Anfrage und Antrag des freien Orsrates Wollmatingen

Sachstand Kinderhaus St. Martin und Hochwasserschutz

Verlegung des Giratsmoosbaches beim Umbaus des Kindergartens 2017 - 2019, Überflutung des Kinderhauses im Juni 2024

Umlegung des bisherigen Bachlaufes

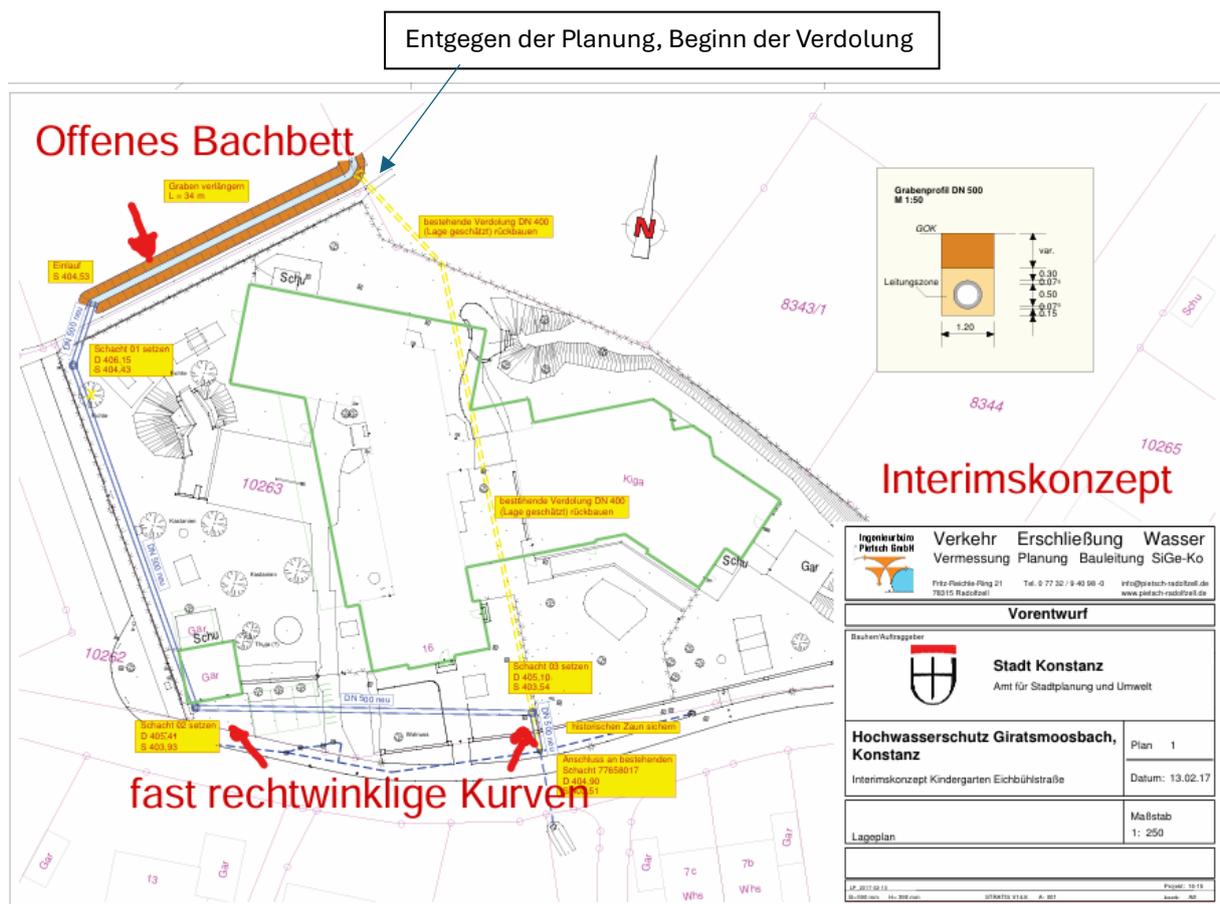
Aufgrund der falschen Annahmen des Planungsbüros (es handelt sich bei der bestehenden Verdichtung durch das Gebäude nicht wie angenommen um ein DN 400 Rohr sondern um ein DN 500 Rohr) und **der bestehenden Überflutungsgefahr des Kindergartens** wurde nach Rücksprache mit der unteren Wasserbehörde die Rohrdimensionierung von DN 500 auf DN 600 erhöht. Auch wird durch die Umleitung des Baches weg vom Geländetiefpunkt an die Grundstücksgrenze mit mehreren 90-Grad-Bögen im Ablauf, **der Abfluss des**

Baches verschlechtert. Durch das größere Rohrvolumen wird der Abfluss des bestehenden Wasservolumens sowie kleinere Mengenerhöhungen gewährleistet. **ABER NICHT MEHR!**

Wie konnte das passieren? Ist die neue interimsmäßige „Umleitung“ des Giratsmoosbaches die Ursache?

Mit dieser neuen Umleitung werden die Wassermassen lt. obigem Plan und den Ausführungen in den alten Vorlagen teils mehrfach im 90 Grad-Winkel um das Grundstück geleitet. Wie von der Stadtverwaltung aufgeführt, wird damit der Abfluss des Baches verschlechtert und selbst mit den größeren Rohren nur ein Abfluss von kleineren Mehrmengen gewährleistet. Für Starkregen wie sie in den letzten Jahren vermehrt vorkommen, reicht das offenkundig nicht. Auf vielen Internetseiten zum Thema Hochwasserschutz ist zu lesen, dass offene Bachläufe, die mit Verdolungen und vorgeschalteten Einlaufrechen häufig zu Problemen beim Abfluss des Wassers führen können. Der Bereich des Giratsmoosbaches hinter dem Kinderhaus wurde nicht, wie im Interimsplan dargestellt, nach dem Einlaufrechen in einem neuen offenen Bett entlang der nördlichen Grenze des Kindergartens weitergeführt. Vielmehr wurde wohl direkt nach dem Rechen der neue Kanal im rechten Winkel abgeknickt unterirdisch verlegt.

Der Plan des Ingenieurbüros wurde auch nur als „Interimskonzept“ bezeichnet, da diese Verdolung wohl von vorne herein als nicht ausreichend betrachtet wurde.

Kiga St. Martin

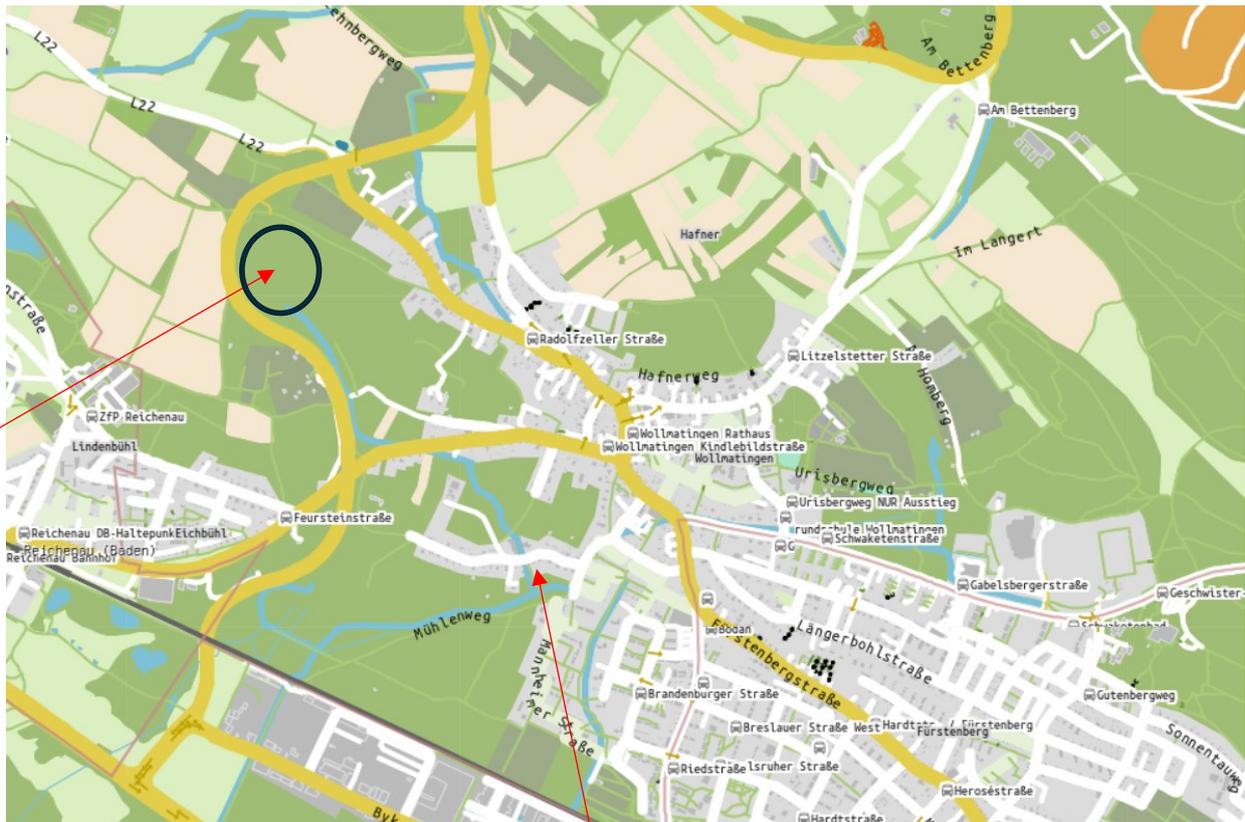
Der Giratsmoosbach, der das Kinderhaus und die Eichbühlstraße überflutet hatte, kommt aus dem Alau und der dortigen Retentionsfläche. Leider grasen dort seit einigen Jahren die von der Stadtverwaltung gewünschten Rinder (städtische Beweidungskonzept).

Warum werden für 2025 / 2026 Planungsmittel bereitgestellt? Wann wird dieses Thema öffentlich vorgestellt? Zerstören die Rinder die Speicherfähigkeit der Fläche?

Mehrere Bachläufe durchziehen die Senke, in der der Dorfkern liegt. Der Giratsmoosbach und der Mühlbach fließen z. B. beide teilweise verdolt durch Wollmatingen. Sind diese

Trassen alle auch nach der künftigen Bebauung des Hafner noch ausreichend dimensioniert oder muss befürchtet werden, dass alle tieferliegenden Bereiche künftig mit Hochwasserschäden zu rechnen haben?
